改善箇所説明図

不具合箇所：グラブバー

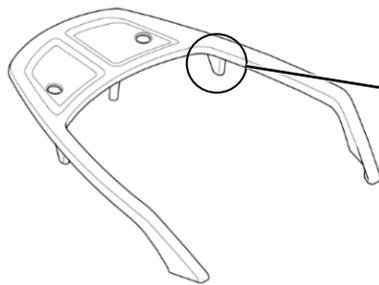
車両後方の樹脂製グラブバーにおいて、固定用埋め込みナットの組み付けが不適切なため、必要な強度を保って正しく組み付けられていないものがある。そのため、グラブバーハンドルを持ってセンタースタンドをかける時など大きな負荷をかけると、埋め込みナットが外れ、グラブバーがひび割れし、最悪の場合、同乗者がグラブバーを握った際にひび割れにより怪我をするおそれがある。

全車両、グラブバーを良品に交換する。

グラブバー左内側部分に黄色ペイントを塗布する。
